# 国際宇宙ステーション(ISS)に提供する実験装置 (汎用宇宙曝露実験用ハンドレール取付機構 (ExHAM))に関する安全審査結果について

平成26年1月14日

独立行政法人 宇宙航空研究開発機構

#### UNQ-ExHAM-01: ハンドホールドからのExHAMの不意な放出

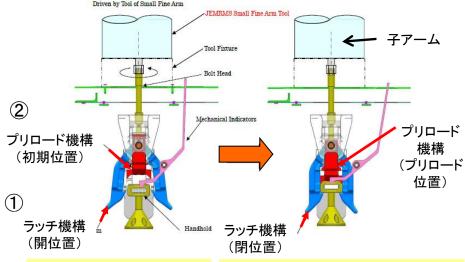
- ①:締結時におけるラッチ機構の故障
- ②:締結時におけるプリロード機構のジャミング
- ③:締結時におけるミスオペによる子アームからの不意な放出

ラッチインジケータ (3) 安全審査φ01の過 程で、EVA対応設 計に変更した。 Shaft RTLインジケータ EVAシャフト プリロードインジケータ ラッチインジケータ

ラッチインジケータは当初は1つだったが、安全審査φ01の過程で、2つに設計変更した。

#### 制御 検証 ①-1, ②-1 ISS共通の要求に基づく機構設計(1故障許容相当) ①-1, ②-1 解析及び試験結果(機能、ランダム振動、熱真 空、寿命)を確認 ①-2 ラッチ不良時には子アームによりラッチ機構を再解放し、その後船内へ持ち帰る (1)-2, (2)-2, (3) 運用制御合意文書を確認 (運用制御) ②-2 プリロード機構のジャミング時は、EVAクルーによりプリロード機構を解放し、 ②-2, ③ 機構解析、機能試験、現品確認の結果を確認 その後、船内へ持ち帰る(運用制御) ③プリロード機構及びラッチ機構の把持状態を表示するインジケータによる目視確認 ③ 視野解析結果を確認 (運用制御)

図3-2 ExHAMの解放時のクルー姿勢

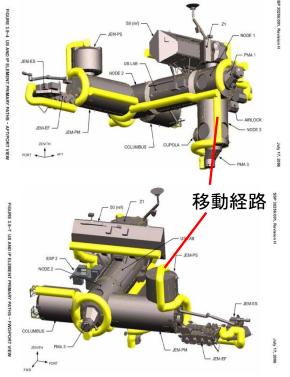
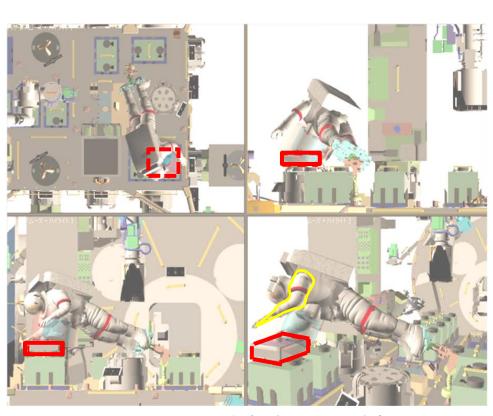
宇宙飛行士の船外活動(EVA)中のキック荷重が負荷された場合、ハンドホールドのブラケットの強度余裕が負となり、要求を満足しない(詳細は添付5参照)。これについては、以下により受入可能と判断した。

- (1)ハンドホールドのブラケットは2つあり、破壊するのは1つのみ(ハンドホールドが破断しExHAMが外れて飛んでいくことはない)。
- (2)使用するハンドホールドはEVAクルーの移動経路ではない(図3-1)。
- (3)EVAクルーによるExHAMの解放時には、EVAクルーの姿勢から、キック荷重は負荷される恐れはない(図3-2)。
- (4)手順書でクルーに注意喚起する。

図1-2 ExHAM下面部

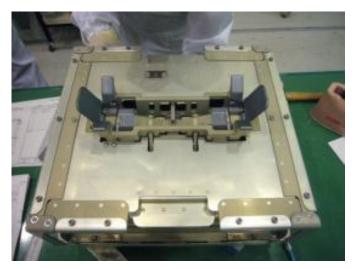
【想定されるハザード】: カタストロフィックハザード(ISS、「きぼう」の損傷/搭乗員の死傷)
•ExHAM外表面に鋭利端部があると、クルーが接触した場合、クルーを損傷させる

制御	検証
・ISS共通要求に基づく設計 (ラッチアームの鋭利端部については、次ページ参照)	•図面確認、現品確認、強度試験及び寿命試験後の現品 確認、接触試験、不適合報告書(NCR)が承認されたこと を確認。
•ラッチアームの鋭利端部を接触禁止エリアとする(運用制御)	●運用制御合意文書を確認。

図4-1 鋭利端部

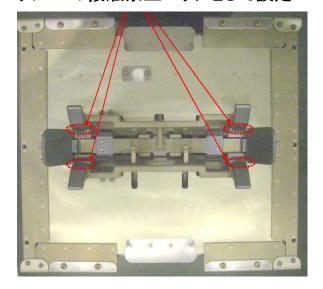
ラッチアームの一部が鋭利端部の要求を満足できない(図4-1)。これについては、下記により受入可能と判断した。

- (1)ロボットアームによるExHAM取外し作業に失敗した場合のみ、クルーによる船外活動が必要になる。取り外されたExHAMはバッグに保管されるため、鋭利端部にクルーが触れるおそれはない。
- (2)ラッチアームの鋭利端部は、クルーの触れにくい位置にある(図4-1)。
- (3)鋭利端部をクルーの接触禁止エリアとして識別する(図4-2)。
- (4)ラッチアームの接触がハンドホールドに鋭利端部を生じさせないことを試験により確認している。

クルーの接触禁止エリアとして設定
